改善箇所説明図

改善措置の内容

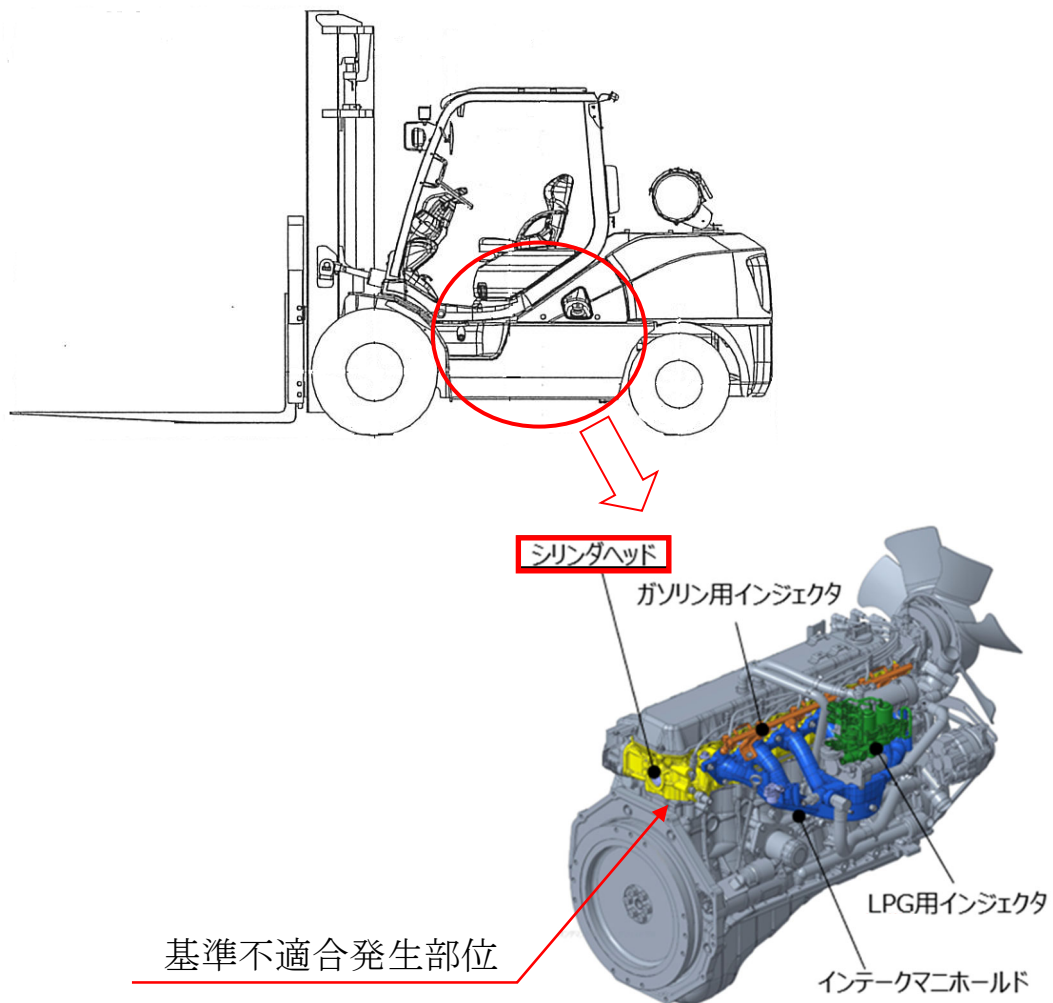
注： は、交換部品を示す。

フォーク・リフトのエンジンにおいて、シリンダヘッド製造時の鋳型管理が不適切なため、燃焼室の形状が公差をはずれているものがある。そのためガソリン燃料使用時に適切な混合気が生成できずに燃焼不良が発生し、NOx 排出量が規制値を超えるおそれがある。

全車両、シリンダヘッドを良品に交換する。

識別：シリンダヘッドの刻印で識別する。
